„Velim – Poříčany, BC“

Vysvětlení zadávací dokumentace - Dodatek č. 9

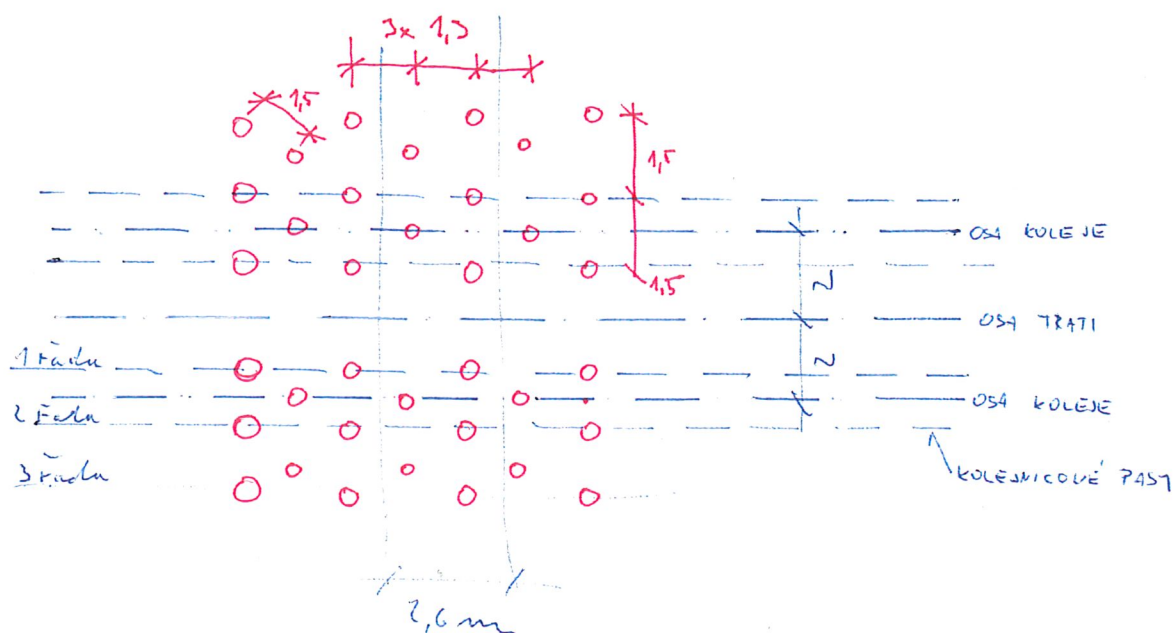
Dotaz k položce štěrkových pilířů v SO 12-11-01 a SO 14-11-01.

Specifikace štěrkových pilířů v příloze 1 Technická zpráva: Štěrkové vibrované pilíře budou zřízeny ve třech řadách pod každou kolejí, v trojúhelníkovém rastru s délkou strany 1,5 m; 2 řady budou přibližně odpovídat polohám kolejnicových pasů, jedna řada pak zajišťuje boční stabilitu zemního tělesa.

Pokud podle tohoto popisu vypočteme množství pilířů na 1 bm, tak máme pilíře v rastru rovnostranných trojúhelníků o délce strany 1,5m, tzn. že jednotlivé řady pilířů pod kolejí jsou vzájemně vzdáleny o výšku rovnostranného trojúhelníku, která je 1,3 m. Pak tedy 3ks / 1,3 m = 2,3ks/bm

Specifikace štěrkových pilířů v příloze 9 Výkaz výměr a soupis prací: 4ks/bm

Která specifikace štěrkových pilířů platí pro určení celkového výkazu výměr položek Piloty z kameniva drveného a Vrtý pro piloty tř. I D do 500 mm?

Rozdíl objemu položek je cca 40%.

Pro dodržení trojúhelníkového rastru jsou v každém kroku proloženy pod každou kolejí ještě další dva štěrkové pilíře, viz schematický obrázek. Platí výměra 4ks/bm trati. Bez vlivu na soupis prací.

$$2 \times 5 / 2,6 = 3,87 \approx 4 \text{ piloty / km}$$
